KRAJSKÉ ŘEDITELSTVÍ POLICIE MORAVSKOSLEZSKÉHO KRAJE

Č.j:KRPT-235251-1/ČJ-2018-070406

Vyjádření k PD

„Rozšíření stávající cyklostezky v km 7,9 – 8,25, Nový Jičín – Bludovice“.

4.9.6 Stezka pro chodce a cyklisty společná (C 9a)

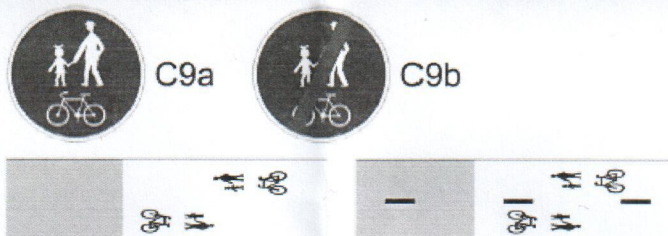
- Ačkoli koncepce TP179 připouští vymezený pás pouze pro chodce, tuto variantu nedoporučujeme.
- Navrhujeme variantu, viz obr.

která rovněž z TP 179 vychází.
